# PROVINCIA DI VENEZIA

**Oggetto:** Invio osservazioni ai sensi dell'art. 165 del D.Lgs. 163/2006 relative al Sistema Conoscitivo Unitario della Linea AV/AC Venezia - Trieste. Infrastrutture ferroviarie strategiche, legge n. 443/2001.

**Nuova pubblicazione di deposito della documentazione relativa al Sistema Conoscitivo Unitario della Linea AV/AC Venezia - Trieste progetti preliminari e S.I.A. delle tratte: Mestre - Aeroporto Marco Polo; Aeroporto Marco Polo - Portogruaro; Portogruaro - Ronchi dei Legionari; Ronchi dei Legionari - Trieste. Infrastrutture ferroviarie strategiche legge n. 443/2001. Osservazioni**

Progetto preliminare nuova linea AV/AC Venezia – Trieste. Infrastrutture ferroviarie strategiche legge n. 443/2001 soggette a VIA nazionale ai sensi dell'art. 165 del D.lgs n. 163/2006 e s.m.i.. Osservazioni ai sensi dell'art. 24 c.4 del D.lgs n. 152/2006 e ss.mm.ii.

Figura I: Tracciato della linea AV/AC Venezia – Trieste e istituti di protezione della provincia di Venezia.

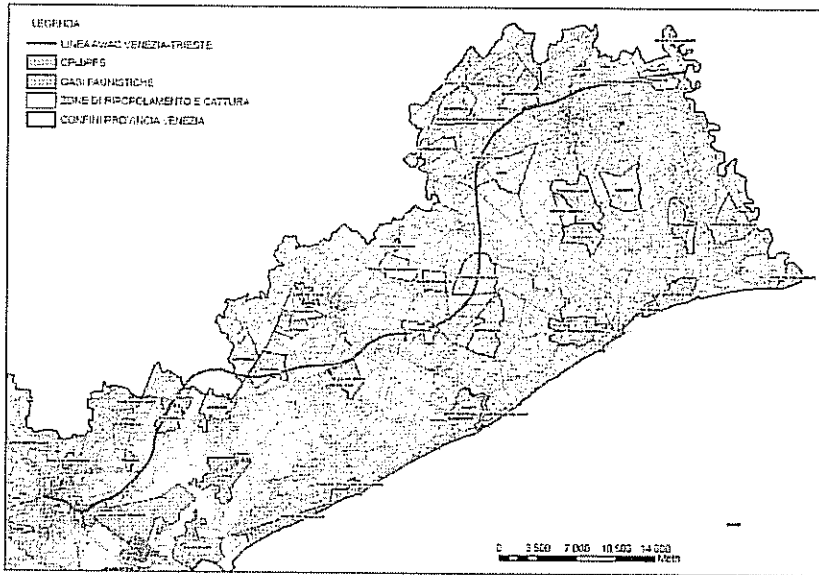
In riferimento a quanto sopra riportato, si evidenzia che nel documento "Nuova linea AV/AC Venezia - Trieste - Sistema conoscitivo Unitario - Relazione generale" non viene preso in considerazione, tra gli strumenti di pianificazione, il Piano Faunistico Venatorio della provincia di Venezia e di conseguenza non viene fatta menzione dei sopra citati istituti di protezione della fauna selvatica e delle eventuali incidenze e interferenze che la realizzazione della nuova linea AV/AC potrebbe avere rispetto alla pianificazione faunistico venatoria di competenza.

Dunque procedendo ad una mera sovrapposizione tra il tracciato della linea AV/AC Venezia Trieste con le Oasi di protezione, le Zone di Ripopolamento e Cattura e i Centri Pubblici di riproduzione di fauna selvatica allo stato naturale (Fig. 1) istituite nel territorio provinciale si evidenziano che 11 istituti risultano attraversati dal tracciato, 3 sono localizzati ad una distanza inferiore a 500 m ed 1 è localizzato a una distanza compresa tra 500 e 1.000 m come evidenziato nella cartografia seguente.

Pertanto la realizzazione della linea AV/AC Venezia secondo l'attuale tracciato litoraneo porterebbe ad una frammentazione della rete di istituti di protezione presenti nel territorio della provincia di Venezia interferendo con il loro ruolo di tutela e protezione delle fauna selvatica e di supporto alla gestione faunistico - venatoria.

Tratteggio in rosso ambito tutelato D.lgs 42/2004

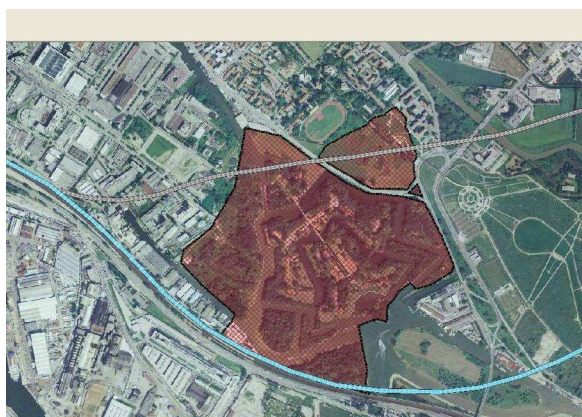
il tracciato in galleria sotto l' area di pertinenza del forte Marghera vincolato ai sensi della ex legge 1089/39 ora D.lgs 42/2004

Ipotesi A – B (linea azzurra)

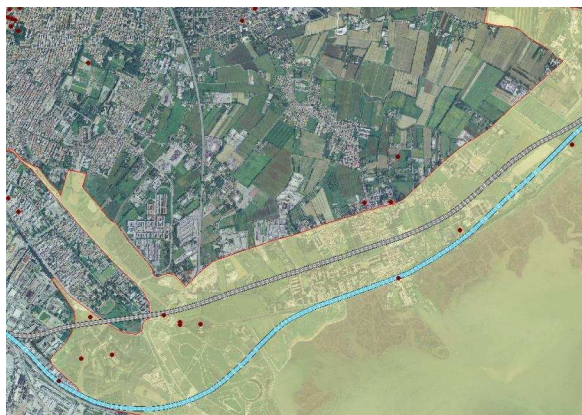
il tracciato prevede la compromissione (affermando anche dagli estensori del SIA) di un Forte Bazzera a Tessera tra altro perimetrato dal PTCP approvato dalla Giunta regionale 3359 del 30/12/2010

Retino indica il perimetro del forte Bazzera (Tessera)

Linea Grigia – Rossa (in viadotto)

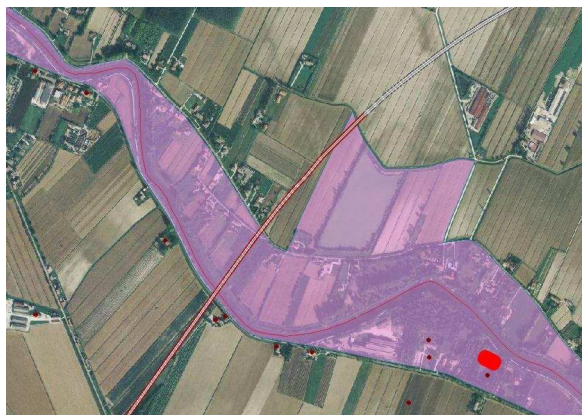
Il retino giallo indica un ambito tutelato D.lgs 42/2004 in quanto si tratta dell' ecosistema della laguna di Venezia pubblicato Gazz.Uff. n. 223 del 21/09/1985

Tratteggio in rosa indica l'ambito del Parco del Sile con  
valenza paesaggistica.

in oltre si riscontra che il tracciato si trova a :

- a) 50 mt da due edifici individuati dal Comune di Quarto d'Altino con valore testimoniale
- b) 950 mt dalla Villa Foscolo inserita nell'elenco delle ville Venete.

sempre nel comune di Quarto d'Altino

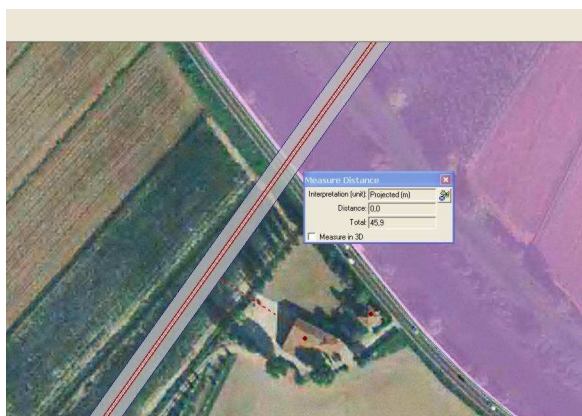
Piano d'Area PALAV

Si riscontra che il tracciato interessa ambiti con valenza art. 21 lett a paesaggistica nomati dal Piano d'area in particolare .. che le nuove infrastrutture interferiscano con ambiti nell'attraversamento del Fiume Sile e in località Caposile nomati con l'art. 21 lett. a, sia previsto uno studio che *...verifichi l'impossibilità di individuare tracciati ricadenti all'esterno delle aree di cui al presente articolo o dimostri che ogni altra soluzione sarebbe di maggior impatto naturalistico – ambientale.*

Per il tratto Portogruaro al confine provinciale

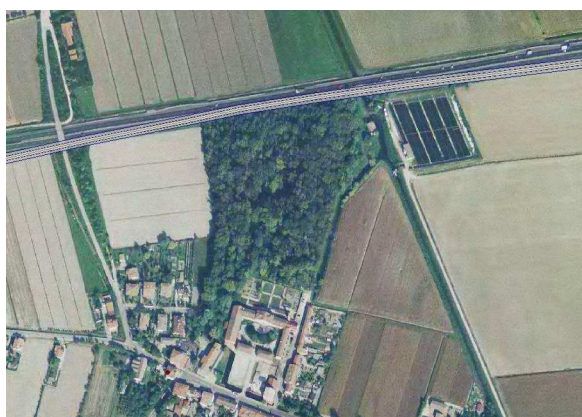
In località Alvisopoli la linea ferroviaria occuperà il sedime dell'autostrada traslando questa a nord, in modo di non interferire con l'area boscata.

Da una prima lettura pare che lo studio non tenga opportunamente conto del PALAV in quanto il Piano d'Area prevede nel caso che le nuove infrastrutture interferiscano con ambiti nomati con l'art. 21 lett. a, sia previsto uno studio che verifichi l'impossibilità di individuare tracciati ricadenti all'esterno delle aree di cui al presente articolo o dimostri che ogni altra soluzione sarebbe di maggior impatto naturalistico – ambientale.
